## **Association A Contre Vents**

### **Contribution de l'association Dossier de DEMANDE**

### **D'AUTORISATION ENVIRONNEMENTALE**

Concernant la Construction et l'Exploitation d'un parc éolien par la Société« ECCO », sur la commune de Saint-Hilaire-la-Croix (63440)

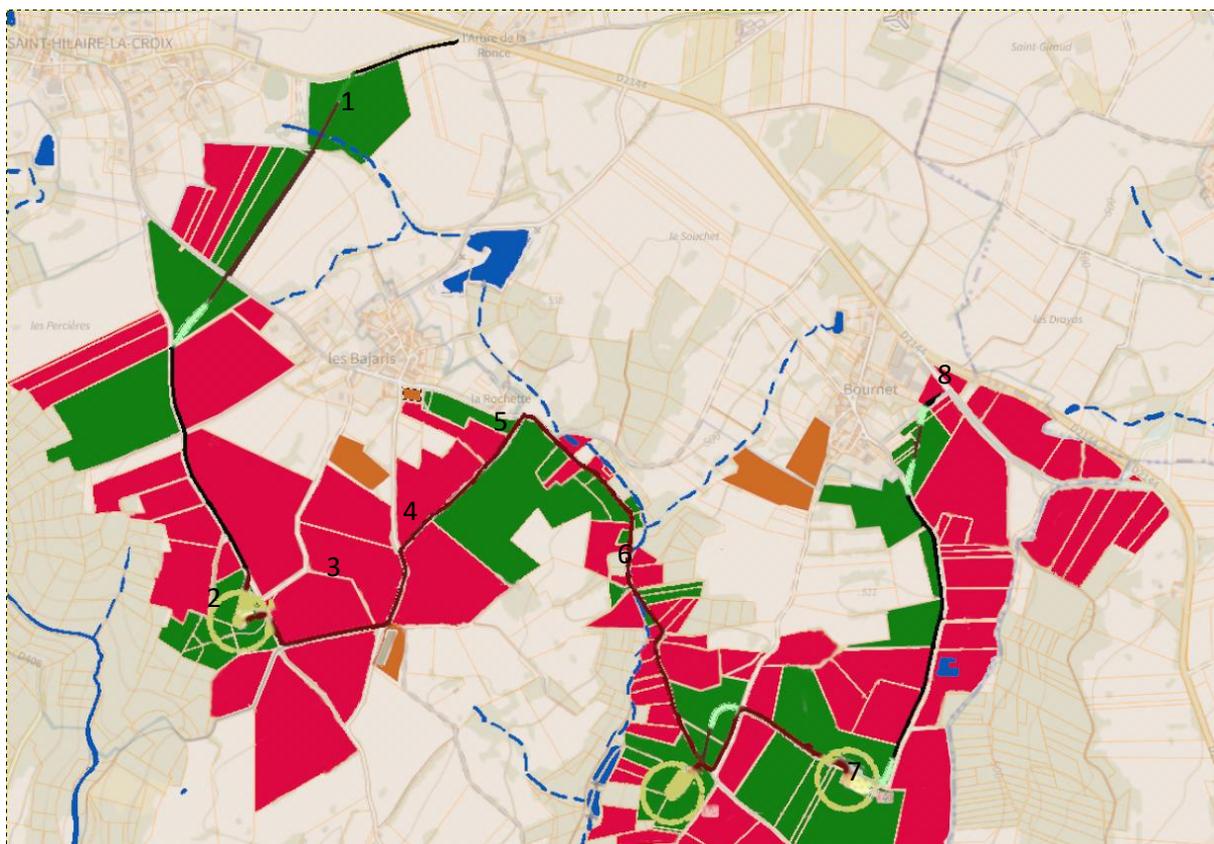
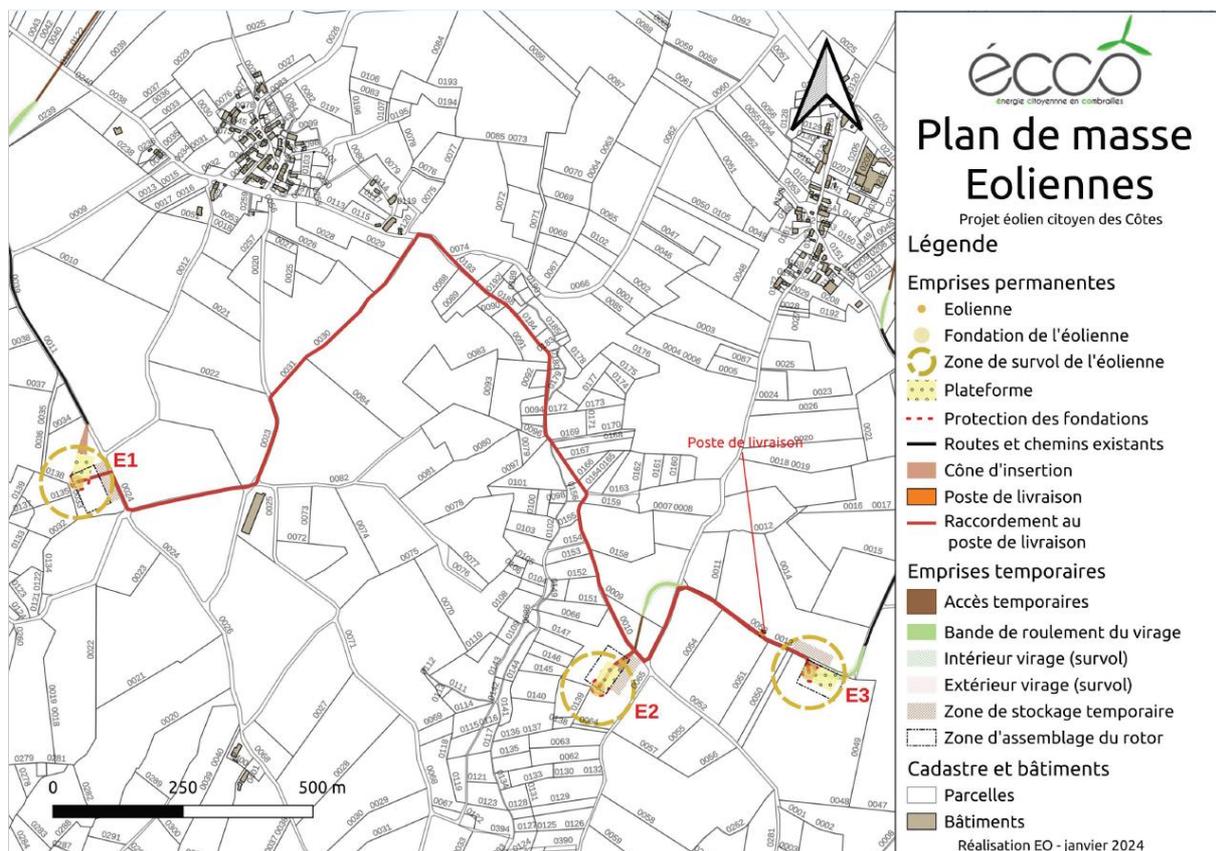
La carte ci-dessous reprend celle fournie dans le document Piece\_10.4\_Plans de masse page 3 représentant le tracé de l'acheminement des éléments pour la construction des éoliennes ainsi que le tracé du câblage pour l'acheminement de l'électricité produite vers le poste source.

Avant de présenter point par point les numéros annotés sur la carte, il est important de remarquer que visuellement le projet de la société ECCO est loin de faire l'unanimité sur le territoire auprès des propriétaires fonciers. Ainsi ECCO a bien fait des réunions publiques de présentation du projet et de son avancement, à aucun moment il n'a été question de concertation avec les propriétaires, exploitants, et autres habitants de la commune.

De plus, les parcelles notées de couleur Ocre sur la carte disposent de bâtiments supprimés sur les cartes proposés par ECCO. Les cartes utilisées ne sont donc pas conformes.

### 3.1.2.3 Traversée d'un cours d'eau (Le Rioux)

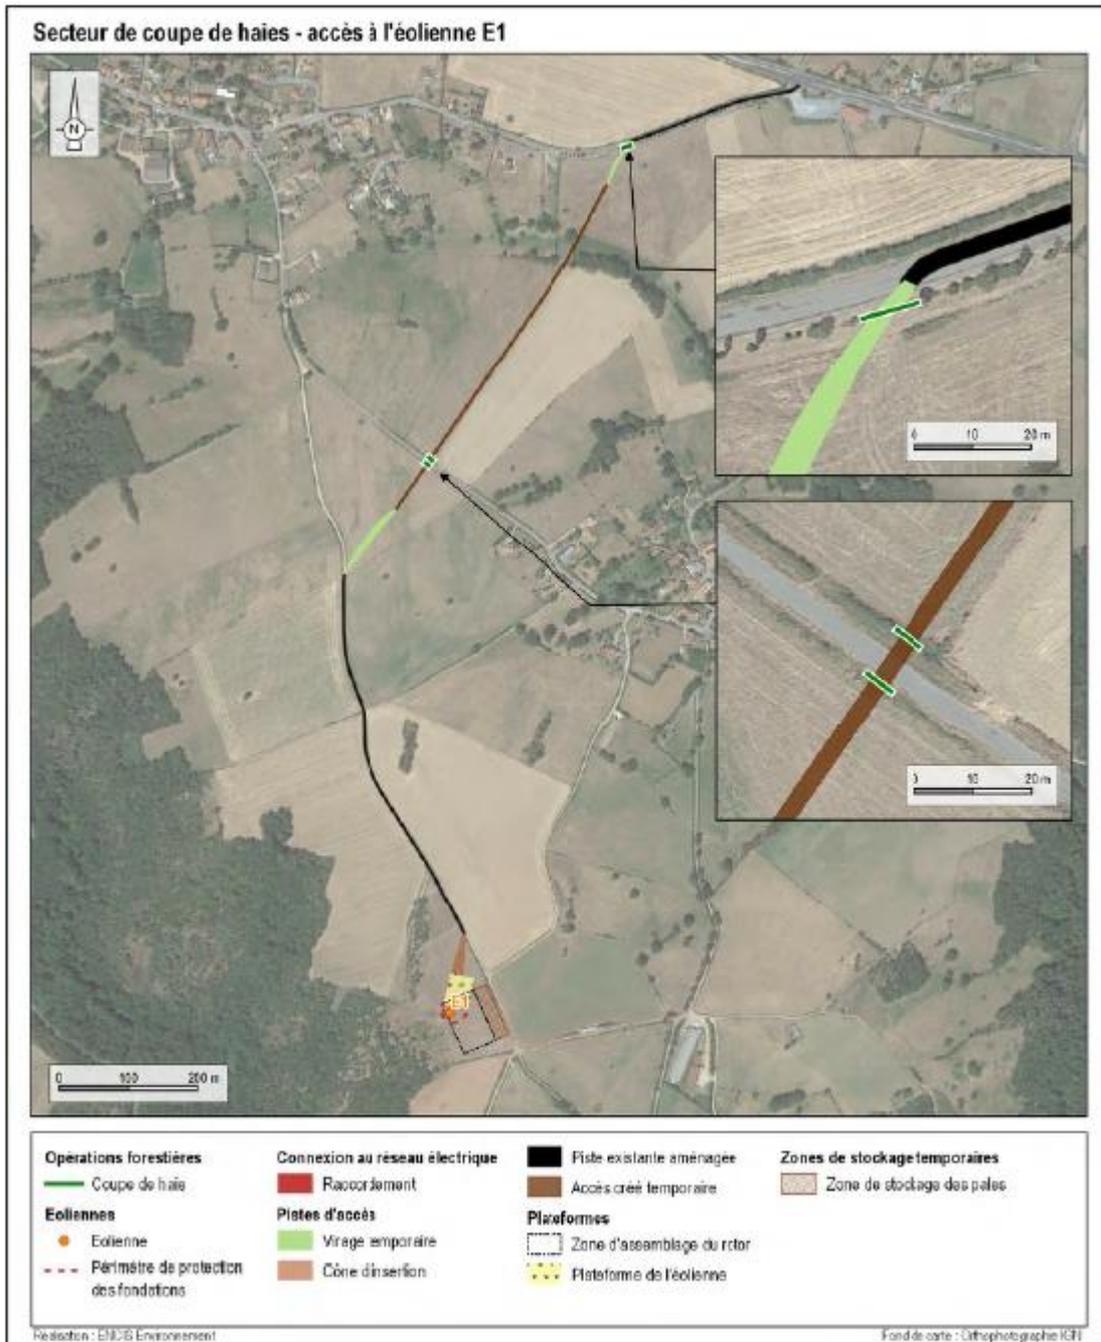
Il est stipulé que le trajet est révisable. L'étude d'impact est donc incomplète. Tous les éléments ne sont pas connus de manière définitive.

D'autre part, sur cette carte, le ruisseau le Rioux traversant la parcelle ZP176 n'est plus visible et n'est de ce fait plus une contrainte.

### 3.1.2.4 Positionnement de l'éolienne E1

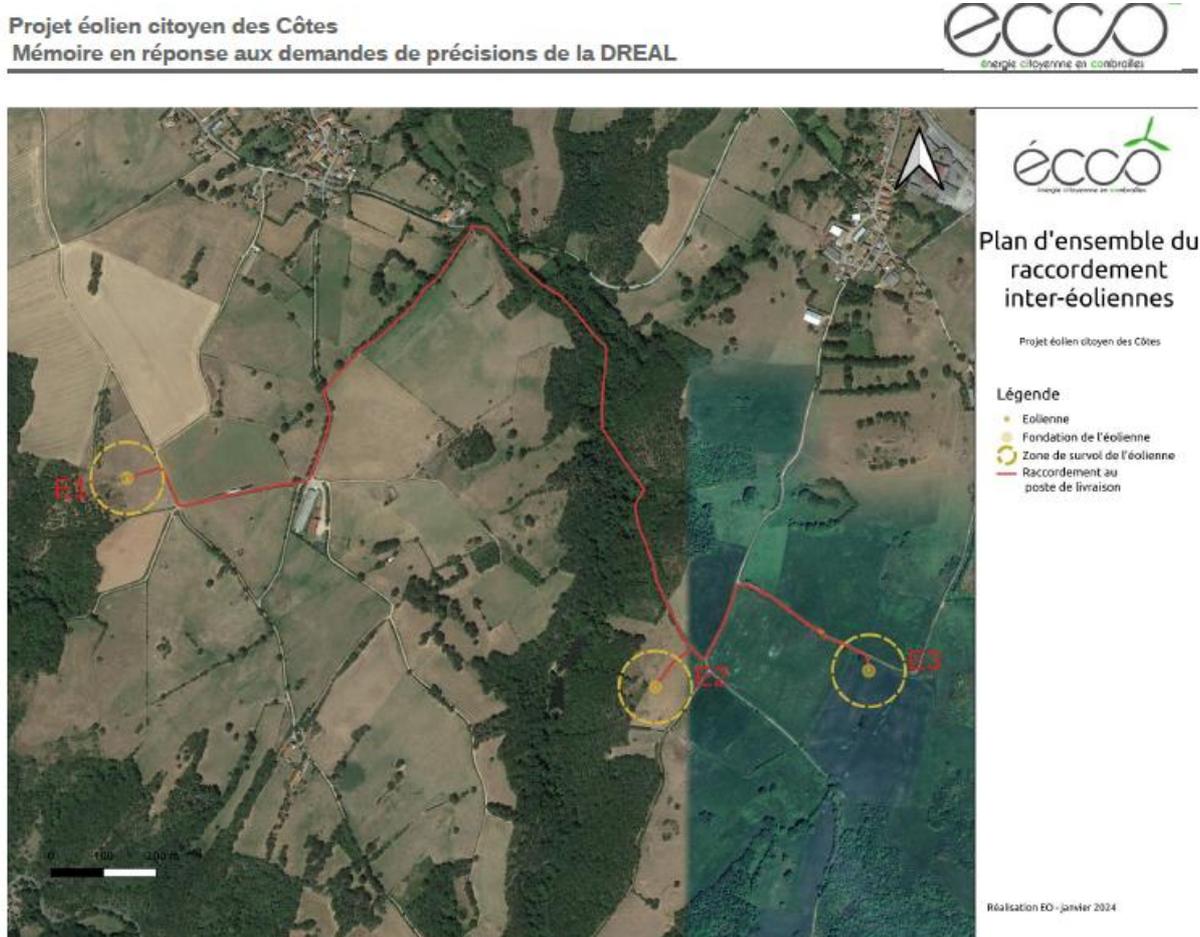
Malgré la demande formulée, il n'y a que le compte rendu de l'étude géo-biologique faite par ECCO de fournie. L'étude géo-biologique en elle-même faite par le cabinet n'est pas mis à disposition.

Le positionnement de cette éolienne interpelle. En effet, elle se situe exactement sur le point unique permettant le survol des pales sur les parcelles dont le promoteur a la main sur le foncier. Seul ce positionnement permet son implantation. Il est donc douteux que ce point foncier précis corresponde au point exact préconisé par l'étude géo-biologique. Il y a donc une vérification indispensable à effectuer avec l'étude géo-biologique.

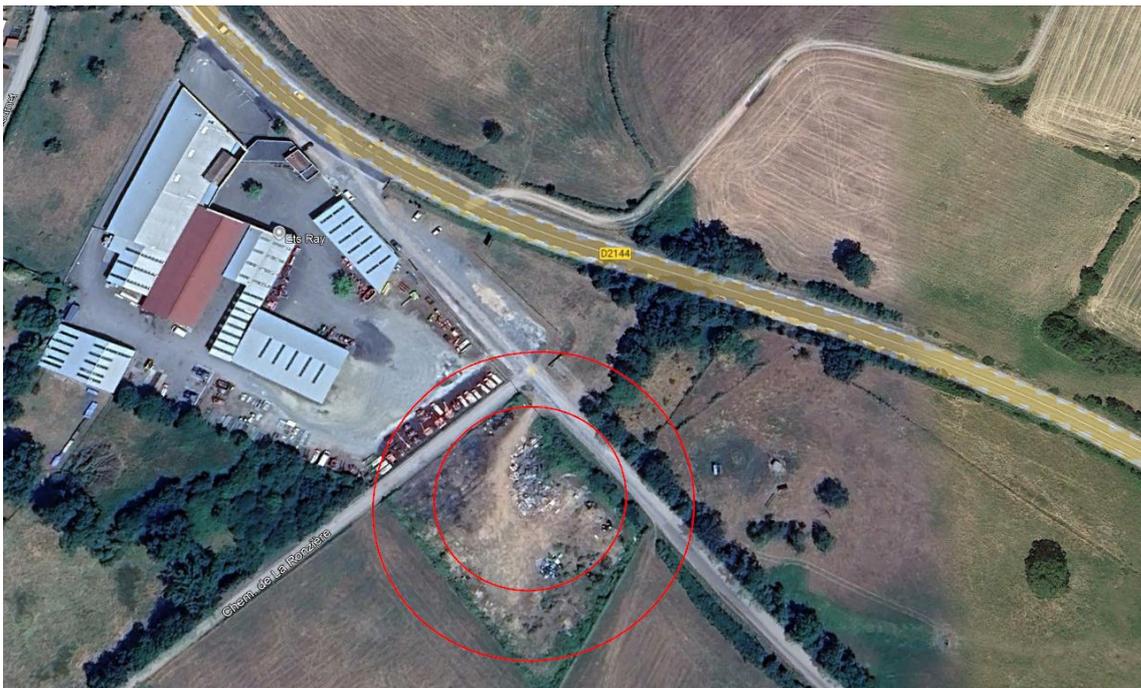
La piscine de béton prévue pour ériger l'éolienne numéro 3 va nécessiter un terrassement très important sur une zone présentant de l'eau et utilisée par le passé pour l'abreuvement des bêtes.

En effet la parcelle présente un dénivelé de plus de 16% :

Une fois de plus, un chêne de grosse taille ne pourra être conservé. Nous sommes bien loin de l'abattage d'un seul arbre.

Figure 6 Source : Carte topographique Saint-Hilaire-la-Croix, altitude, relief consulté le 26 /06/2025

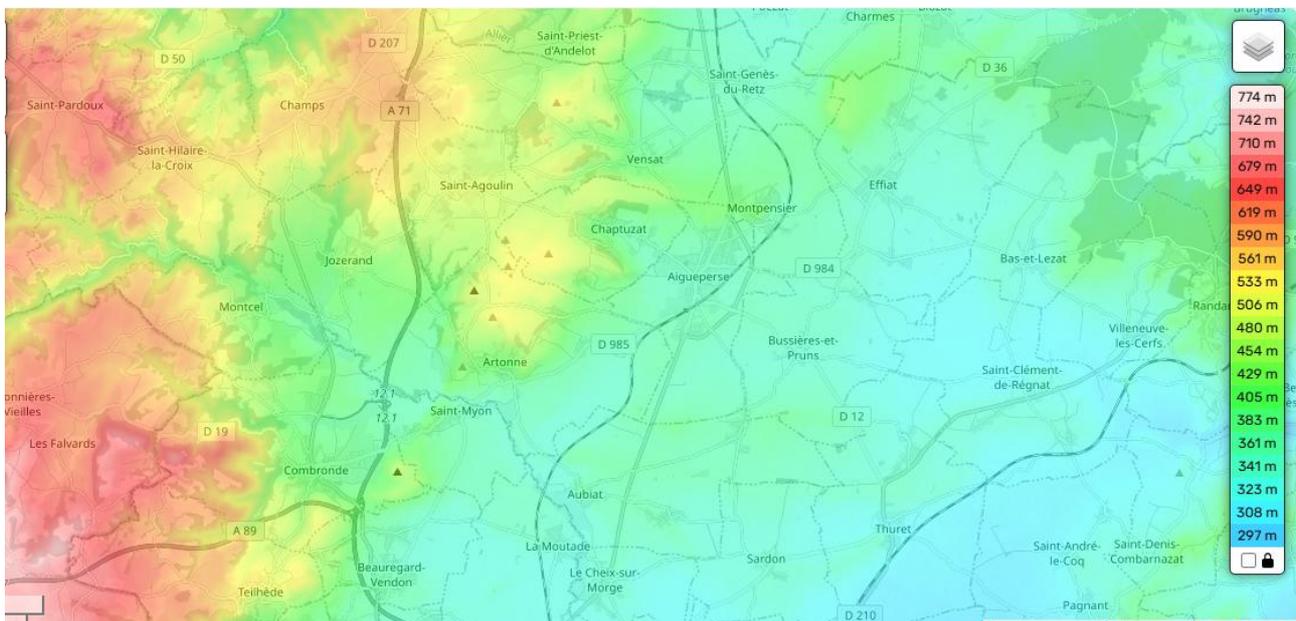
Le parc ne respecte pas l'axe dominant de la plaine de Limagne. La carte topographique ci-dessous en est la vérification :

Prise de vue depuis la limite ouest du hameau Les Girauds (état projeté, 2/3)

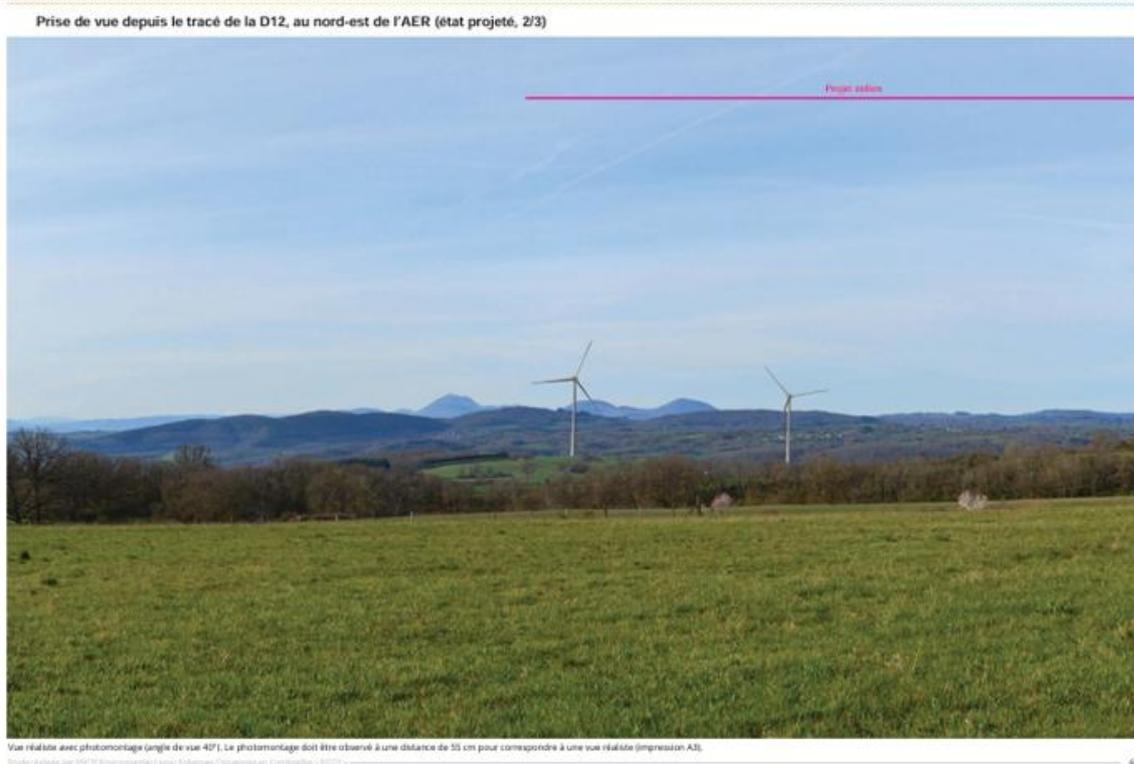
- Effet de surplomb sur Les GIRAUDS :
